ACTA No. 1

1. Presentación de los asistentes.
2. Socialización de observaciones de la revisión documental-general e hidráulica del proyecto OPTIMIZACIÓN DE REDES DE ALCANTARILLADO DEL BARRIO BOSTON DEL MUNICIPIO DE PEREIRA, EN LOS SIGUIENTES TRAMOS: CALLE 18 ENTRE CARRERAS 23 HASTA LA 23B; CARRERA 23 ENTRE CALLES 18 HASTA LA 21ª Y CARRERA 23B ENTRE CALLES 21ª HASTA LA 22, INCLUYE SECTORES CONEXOS.
3. Conclusiones y compromisos.

Imagen 1: Plano general de redes. Fuente: consultoría.

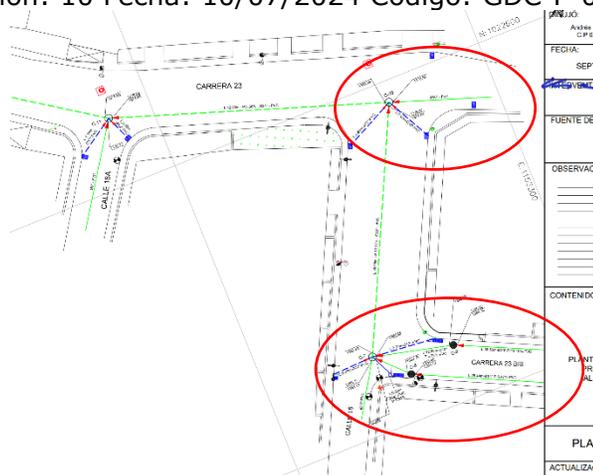
Adicionalmente, no es claro si se tuvieron en cuenta los caudales de los tramos de alcantarillado que entregan en los tramos que se plantea optimizar:

Por lo anterior, se reitera la necesidad de tener el plano general y catastro del sistema de alcantarillado.
